## **Autorité environnementale**

# **Avis délibéré de l'Autorité environnementale sur la véloroute – voie verte de Poilley au Mont Saint-Michel (50)**

**N°Ae : 2013-80**

*Zones d'abords de l'opération et variantes étudiées comparées dans le dossier (source : dossier 1, p28)*

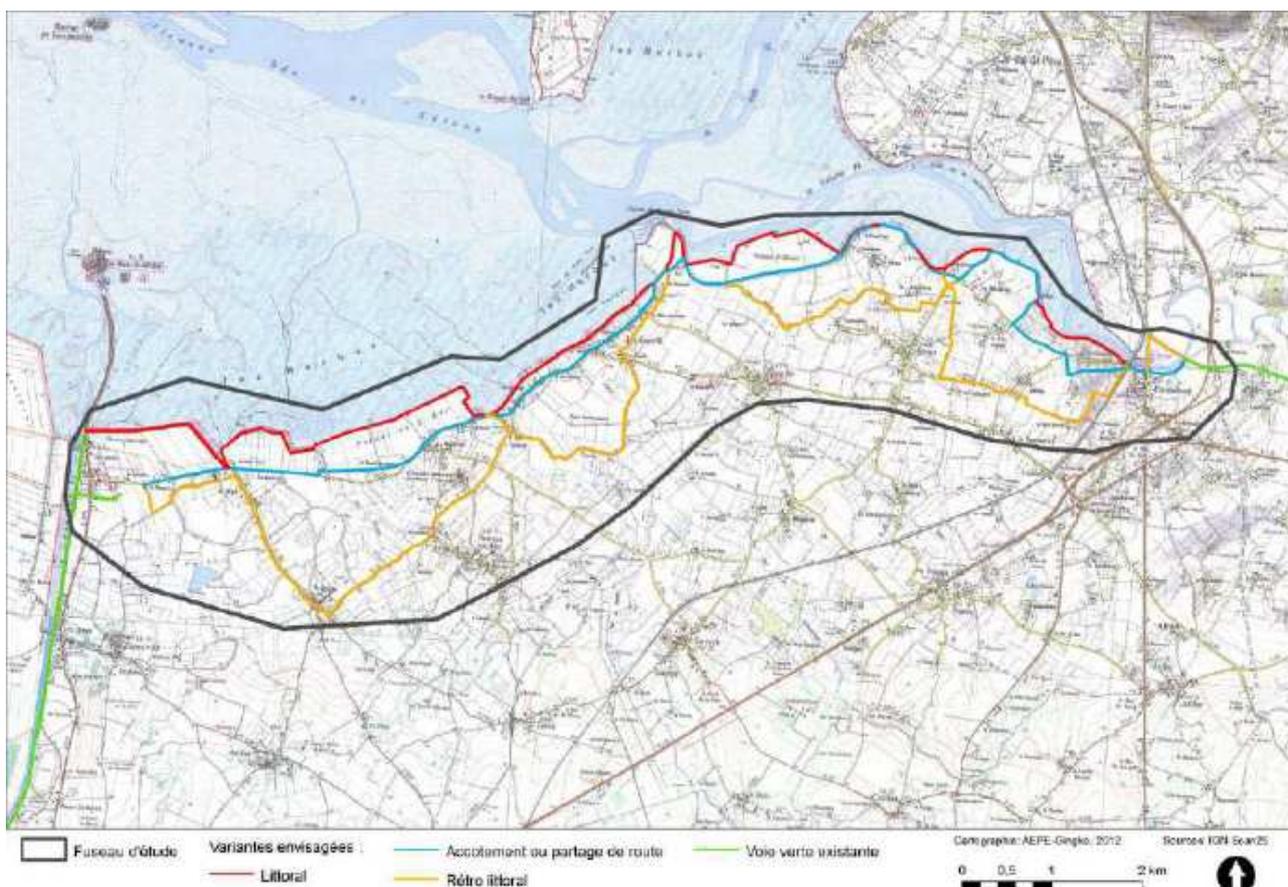
Cette analyse est fondée sur la base de critères qui ne sont pas toujours clairement définis ; certains critères ne sont pas pris en compte comme par exemple le passage sur le DPM ou la perturbation de l'avifaune (Tadorne de Belon). L'optimisation globale du tracé, sur la base des trois types de variantes, n'est par ailleurs pas réductible à la somme des approches par tronçon<sup>37</sup>. Compte tenu du fait que l'option du passage sur le DPM, sans être a priori incompatible avec une véloroute-voie verte, n'est pas à privilégier, la justification des tracés l'empruntant doit être particulièrement argumentée.

- *de compléter l'étude d'impact par une présentation plus précise des critères de comparaison des différentes variantes examinées et du bilan global des trois tracés étudiés;*
- *de mieux expliquer les raisons pour lesquelles, eu égard à ses effets sur l'environnement ou la santé humaine, le projet présenté (tronçon par tronçon, notamment pour ceux empruntant le DPM, et globalement) a été retenu<sup>38</sup>.*

Aire de répartition du Tadorne de belon et fuseau d'étude (source : étude d'impact, p100)

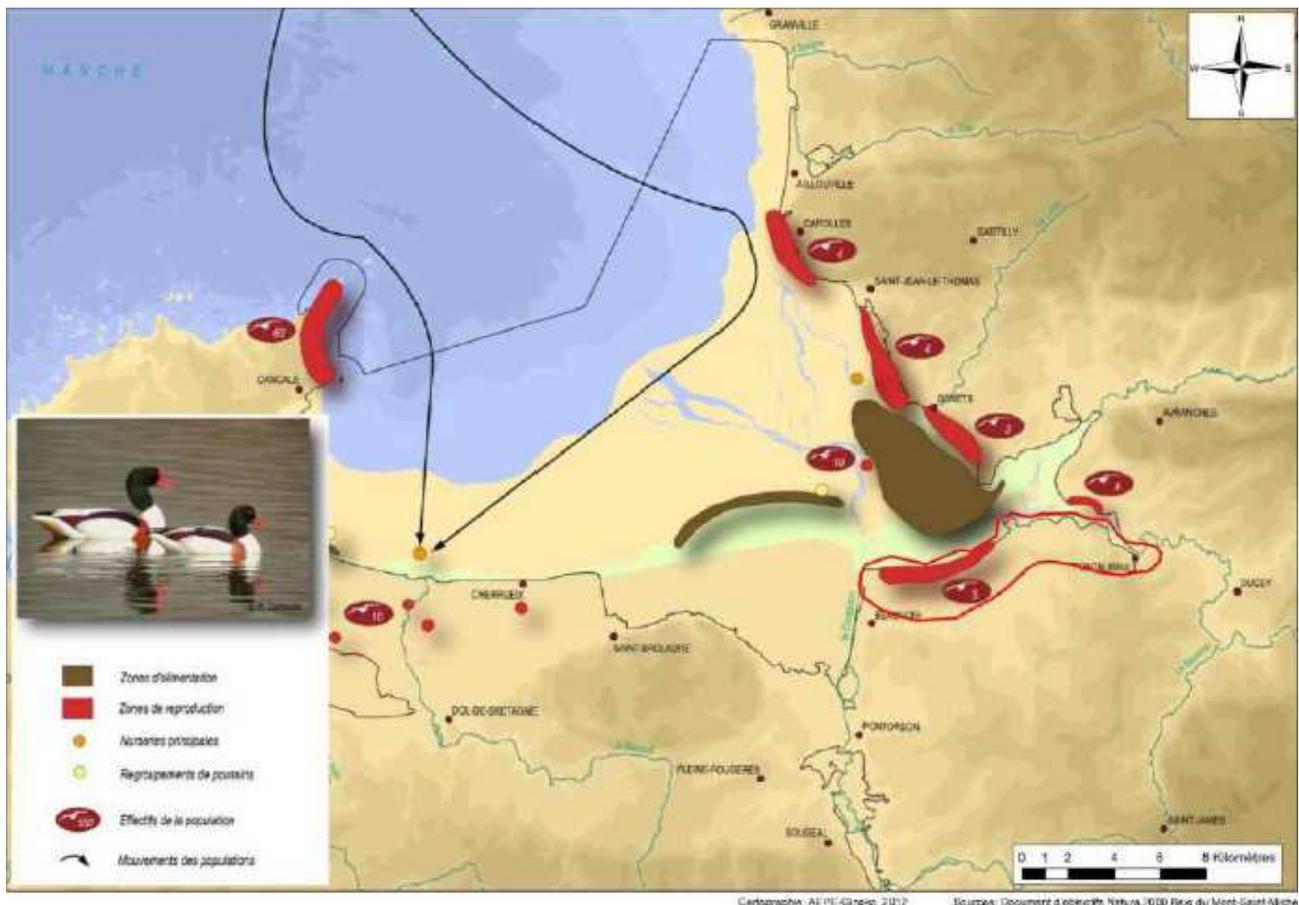
Pour une espèce d'anatidés<sup>33</sup>, le Tadorne de belon, le tracé de la voie verte se situe entre les zones de nourrissage (herbus et estuaire de la Sélune) et les zones de reproduction sur l'estran (figure 126, p.100).

<sup>41</sup> L'affirmation concernant la zone de nidification du Tadorne de Belon qui figure dans l'évaluation des incidences Natura 2000 est surprenante et a priori inexacte, en tous cas incohérente avec ce qui figure dans l'étude d'impact.

***L'Ae recommande de compléter l'étude d'incidences Natura 2000 en prenant en compte tous les impacts potentiels du projet, notamment induits, découlant notamment du passage et de possibles comportements***

*indésirables des nombreux usagers attendus, sur l'ensemble du tracé de la voie verte, et en présentant les mesures d'évitement et de réduction des impacts sur les espèces protégées (dont le Tadorne de Belon) ou remarquables qui ont justifié la désignation du site.*
